5つの基盤計画について〔現計画〕

■渋谷駅中心地区の基盤整備について

5つの基盤計画について【変更計画案】 ※模型において(1)は現計画まま

(1) 地上広場・スクランブル交差点

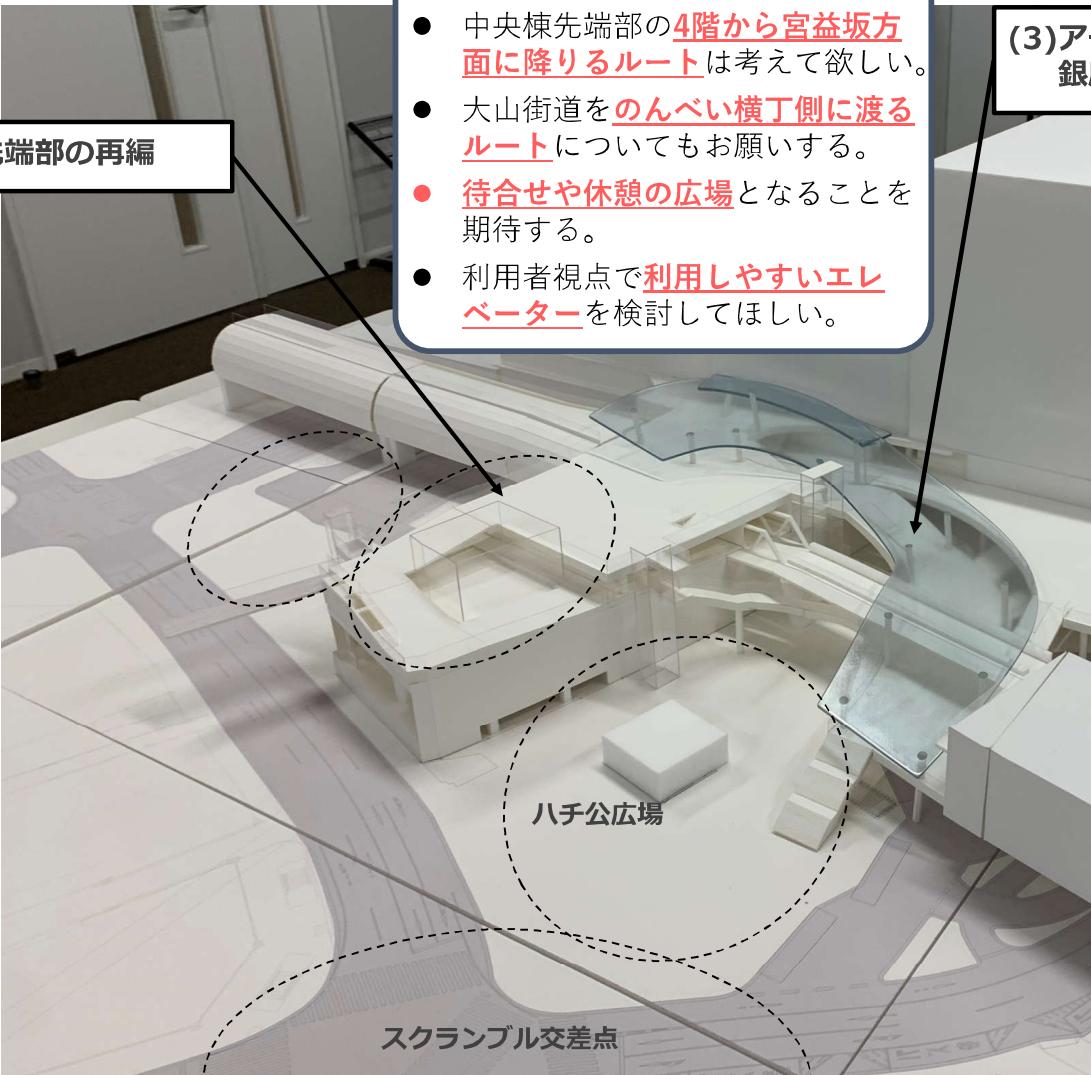
- 渋谷にとってのハチ公はタウンイメージを作る重要なシンボルであり、心情的・国際的なものと捉えてほしい。
- 待合せとは別に、ハチ公と一緒に写真を撮る人、順番待ちの人のスペースも考えてほしい。
- ハチ公は今的位置から大きく移動しないでほしい。
- ハチ公とスクランブル交差点の見せ方は工夫すべき。
- ハチ公像の周辺に溜まり空間が取れるよう、ハチ公を大切にしたデザインとしてほしい。
- バス停の配置再検討によりハチ公広場のスペースを広くできないか。
- 安全安心の確保が大前提であり、ハチ公広場全体を見渡せる場所に交番を配置してほしい。
- 交番の位置は良いが、JR自由通路との関係から西側と南側に向いた方が良い。
- 観光案内所は交番と別にしっかり作ってほしい。
- スクランブル交差点が小さいとつまらない。
- スクランブル交差点は全体の形を面として考えるものだと思う。
- スクランブル交差点が小さくなるのは寂しいが、ハチ公広場を拡げることを考えると、横断歩道の位置を変更するのは良いと思う。
- スクランブル、ハチ公広場、交番、観光案内所、東口広場全体は最重要な箇所であり、全体を絡めたデザインコンセプトを希望する。
- 東口広場は公園のように樹木があると良い。
- 東西広場の両方でイベントができれば一体感が生まれる。

(3) アーバンコア・O字階段、銀座線・スカイウェイ

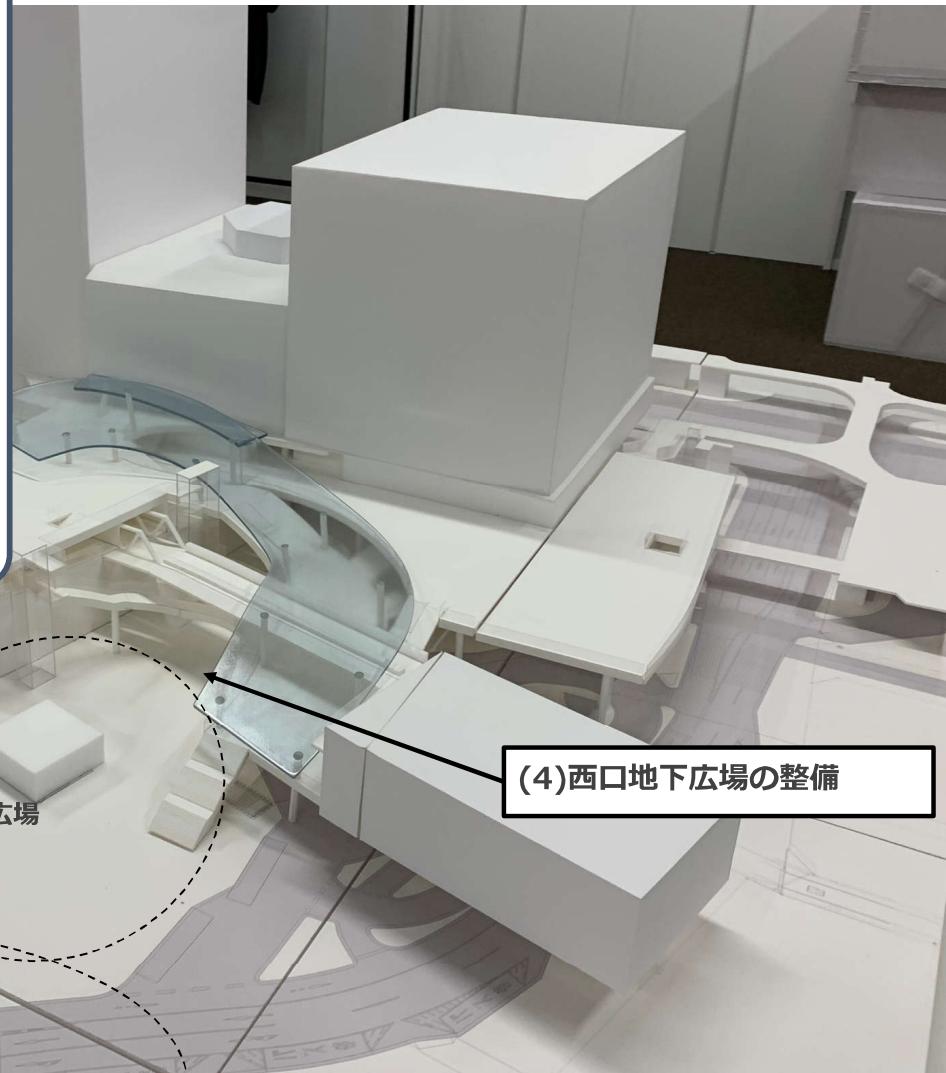
- 地上に柱が少なくなることは良いこと。
- アーバンコアの階段はスクランブル交差点などの撮影スポットとして期待。大きな屋根が邪魔にならないように。
- スカイウェイは、幅員4mでは足りない気がする。
- スカイウェイは渋谷らしい景観と安全・快適さから、渋谷の名物になることを期待する。
- まちに出ていくことを考えると、アーバンコアの大階段の向きはセンター街側に向いているべき。
- 大階段には座るなどの機能も持たせ、安全性とバリアフリーにも配慮してほしい。
- 西側のスカイウェイが4階から3階、また4階という経路になっており残念。フラットに繋ぐことは出来ないのか。出来ないならスロープに出来ないのか。

（5）西口上空広場

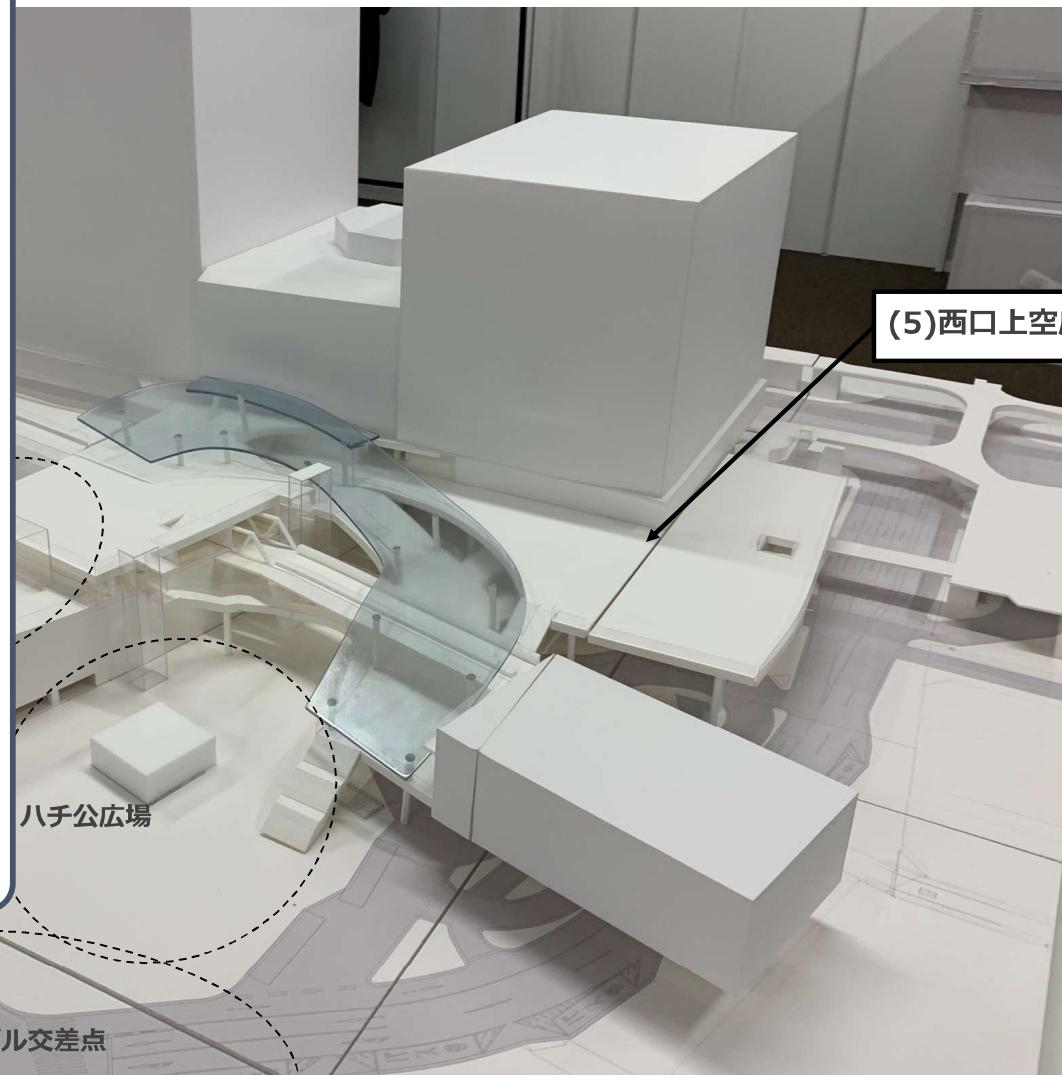
- 中央街として、フクラスと接続するデッキより
北側について、整備することは受け入れられる。
一方、フクラスと接続するデッキより南側については、必要性が理解できない。
- まちの入口から少しでも青空が見える明るい駅前広場としたい。
- 地区全体の回遊性向上のため提案の動線計画に大賛成。
- 広場から246号歩道橋に接続する通路は広場機能を発揮する生命線となる。
- 多くの来街者に回遊してもらうことが重要で、
「回遊性を高める仕組み」として上空広場の価値があると思う。
- 回遊を促すために、上空広場はまちの発信をしていく重要な広場になる。
- 現在ハチ公でイベントを行っている中ではキャパシティや警備の問題があることから、イベントができるスペースとしても上空広場の価値を感じている。
- イベント時や雨天時、避難時の活用を考慮し、上空広場の一部に屋根を設置することはできないか。
